监理工程师通知单

工程名称：余姚市姚江科技投资开发有限公司（一期）615.6KWP 分布式光伏发电项目

编号：CZZH-YJKJYQ-TZ-008

主题：关于工程缺陷整改问题

(图 1)

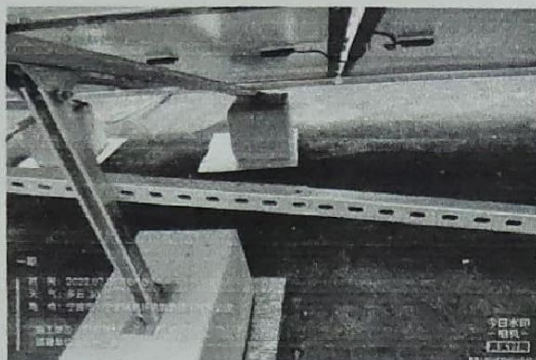
- 1、支架背拉（斜撑）长度不足使用两根短支架焊接拼接。（图 1）
- 2、支架立柱连接螺栓螺母锈蚀。（图 2）
- 3、水泥墩破损部位未修补。（图 3）
- 4、光伏逆变器支架焊接处荧光漆涂刷不均匀。（图 4）
- 5、光伏逆变器支架焊接处未涂刷荧光漆。（图 5）
- 6、电缆桥架连接螺栓锈蚀。（图 6）
- 7、电缆桥架连接螺母未紧固。（图 7）
- 8、个别压块与组件未紧密贴面缝隙较大。（图 8）
- 9、支架长度不足使用短支架焊接拼接。（图 9）
- 10、防雷接地扁铁焊接处未涂刷荧光漆。（图 10）
- 11、防雷接地扁铁焊接处未除锈防腐。（图 11）
- 12、部分支架长度不足，组件边压块安装不牢固。（图 12）
- 13、部分光伏支架切割未打磨、刷漆、防腐处理。（图 13）
- 14、屋面电缆桥架未使用槽式桥架。（图 14）
- 15、电缆桥架孔口未做防火封堵。（图 15）
- 16、光伏支架锈蚀。（图 16）
- 17、电缆桥架连接处缺少跨接地线。（图 17）
- 18、支架背拉（斜撑）长度不足使用两根短支架自攻丝拼接。（图 18）
- 19、防雷接地扁铁焊接未满焊。（图 19）
- 20、交流电缆埋地未穿管保护。（图 20）

针对以上问题请贵单位施工项目部接到通知后，即刻进行整改落实，并于2日进行回复，如逾期未进行整改的，后果自负。
